# Road Safety Audit (RSA) Auflageprojekt Vierspurausbau Liestal

## Auditbericht

2. Mai 2017

Abbildung 1 Mögliches Befahren des Radstreifens durch Sattelschlepper

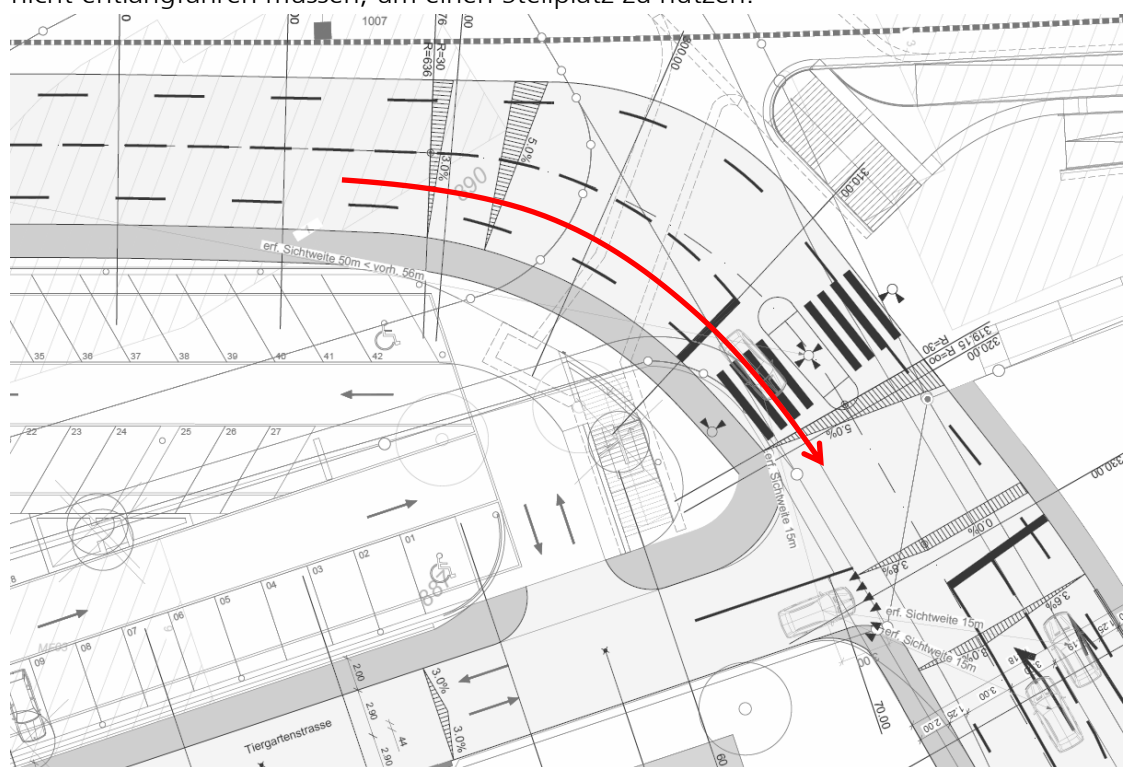
- Die Kurvenverbreiterung ist nicht in allen Fällen ausreichend. Es ist möglich, dass grosse Fahrzeuge unterhalb der Fussgänger-LSA auf der Oristalstrasse den Radstreifen befahren. Dies ist vor allem dann ein Problem, wenn die LSA auf Rot steht und möglicherweise Velos einen stehenden Sattelschlepper überholen. Beim Losfahren können sie dann mit dem Anhänger in die Quere kommen. Das Risiko dürfte allerdings gering sein, da einerseits nur sehr wenig Schwerverkehr auf der Oristalstrasse unterwegs ist. Andererseits ist vermutlich auch die Frequenz an Velofahrern gering, da insbesondere Bahnkunden hier nicht entlangfahren müssen, um einen Stellplatz zu nutzen.
